CONEXION DE GRIFOS DE PRUEBA QUE ARRIESGAN EL USO CORRECTO

CARLOS W. THOMASSET 3/7/2000

Conexion de cañería de cobre a los grifos de prueba de nivel de emergencia.

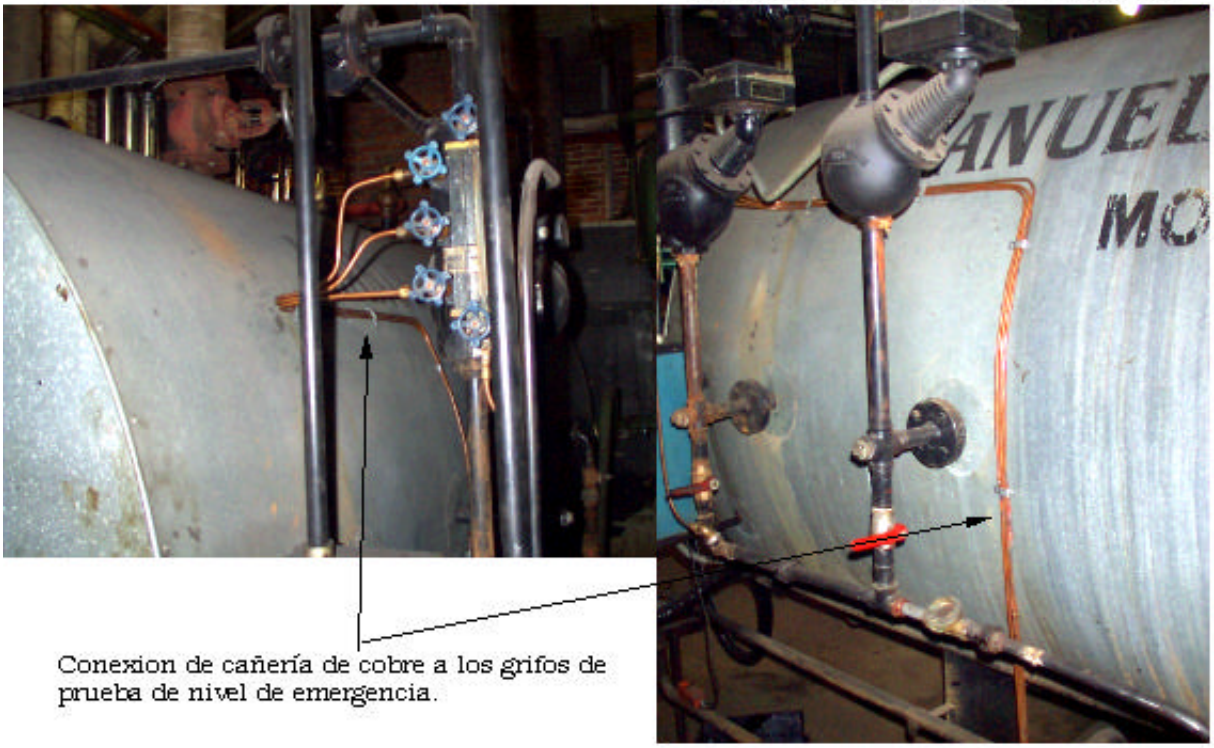
descarga del agua de los grifos.

o supuestamente vapor?

Este tipo de conexión de los grifos de purga, no parece ser correctos, ya que en una emergencia, la comprobación de nivel se basa en saber cual es la zona de agua o vapor, al ser tan largos los caños y de cobre, el vapor se condensa total o parcialmente y engaña al foguista, en un momento en que la operación de comprobación está bajo tensión nerviosa.
